OMRON

プロダクト・ニュース

No.2688

PCカードユニット イーサネットセット 形C200HW-PCS01 (-E) のバージョンアップにともなう 生産中止のお知らせ

✂ 形C200HW-PCS01 (-E)

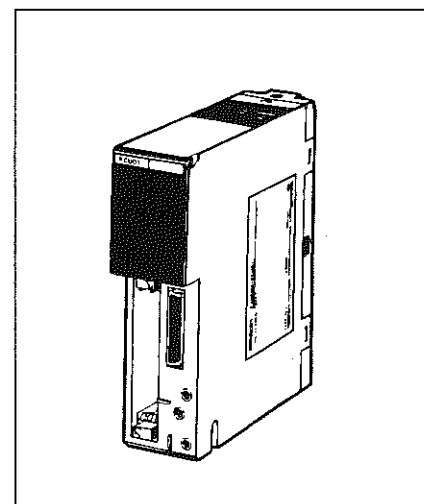
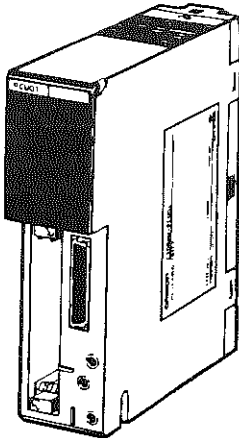
生産中止予定商品 形C200HW-PCS01 (-E)	推奨代替商品 形C200HW-PCS01-V1 (-EV1)
外形寸法	外形寸法
外形寸法などは同一です

形 式	生産中止予定商品	推奨代替商品
項 目	形C200HW-PCS01 (-E)	形C200HW-PCS01-V1(-EV1)
プロトコル	UDP/IPによるFINSコマンド	・ UDP/IPによるFINSコマンド ・ UDP/TCPのソケットサービス
PLCツール接続	なし	可能（リモートプログラムができる）

アップグレードで、すべて互換性があります。
